## Addendum

### Wijzigingen in de SP-Plankaart

Ontwikkeling van het 'Kiekensterrein' te Amsterdam Noord

Addendum d.d. 04 november 2015 bij het Stedenbouwkundig Plan d.d. 04 juni 2015

Plankaart

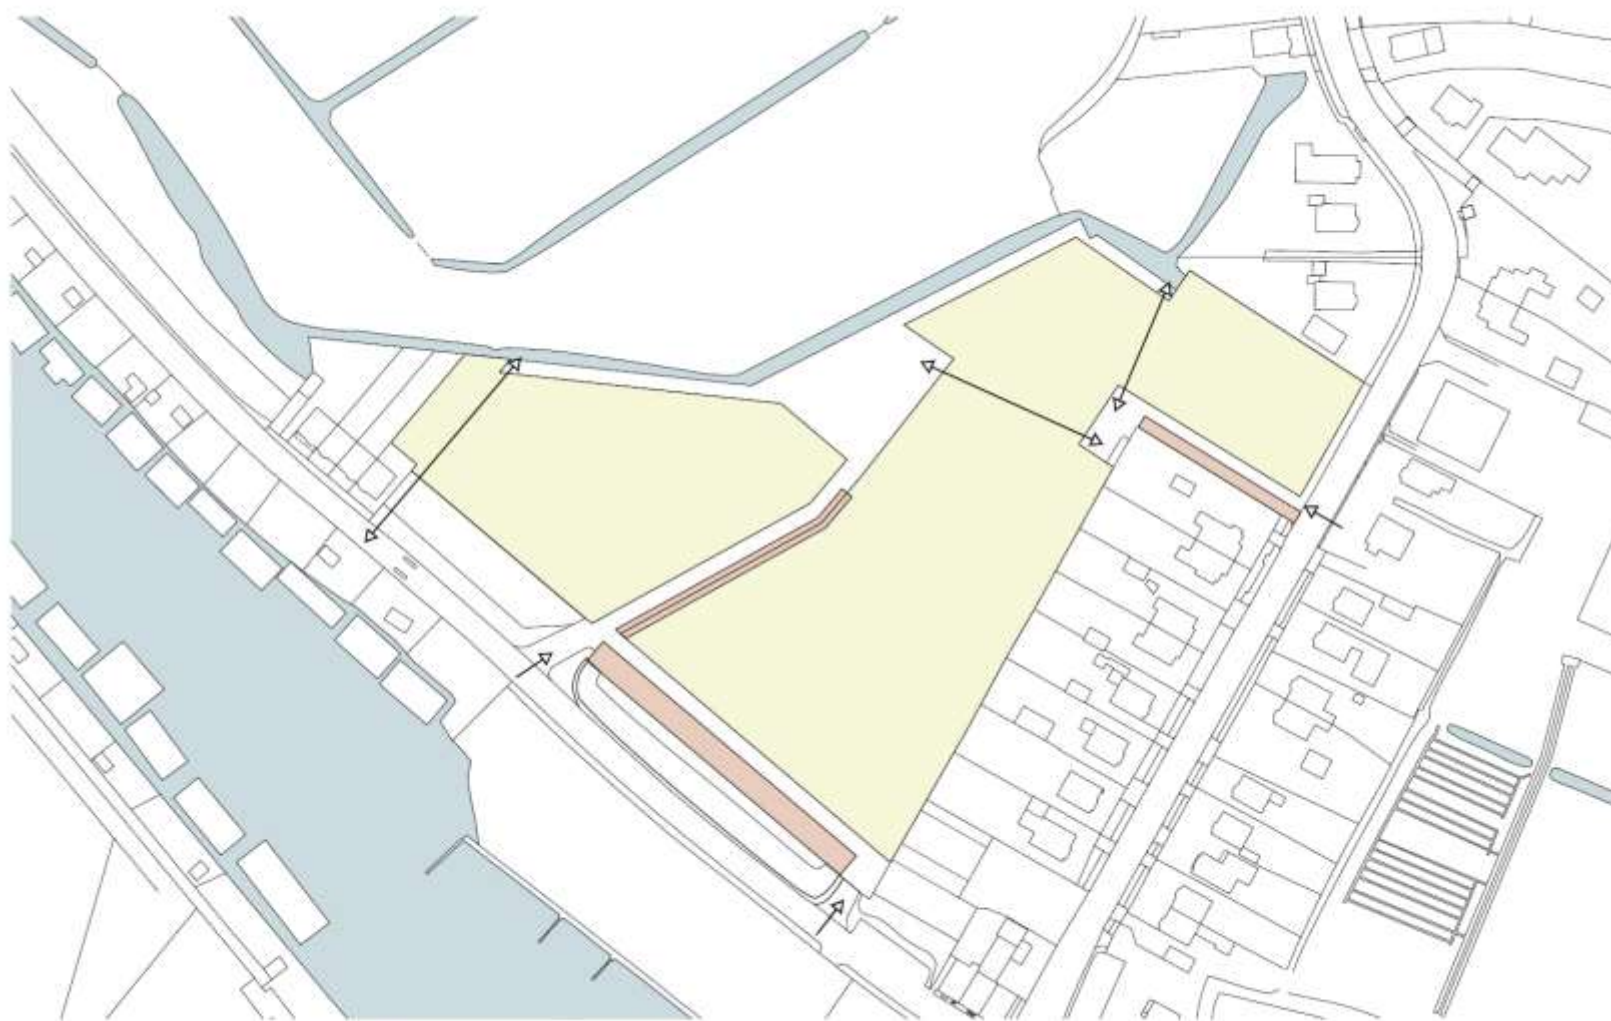
- De rooilijn van de bebouwing aan de Kadoelenweg zal worden aangepast; deze wordt teruggelegd naar de bestaande rooilijn van het huidige kantoorgebouw. (Dit heeft overigens geen consequenties voor het bouwvlak in de plankaart, hier kan eventueel wel een prive-tuin worden gerealiseerd).

- Plankaart Optie B komt geheel te vervallen. Het Hoogheemraadschap Hollands Noorder-Kwartier zal niet meewerken aan de ontwikkeling van woningen op de dijk.)

- Het bouwvlak was op de Plankaarten ten onrechte geprojecteerd over Kadastraal Perceel 3051 (gem. Amsterdam, sectie AP). Doordat Hurks het betreffende Perceel heeft verworven staat het bouwvlak hier nu wel met recht overheen getekend.

- De doorgang vanaf de kade aan de Wilmkebreekpolder naar de Landsmeerderdijk achter de percelen Landsmeerderdijk 145 t/m 151 kan niet gerealiseerd worden. Een alternatief voorstel voor een verbinding langs de zuidoostzijde van deze woningen aan de Landsmeerderdijk wordt onderzocht.
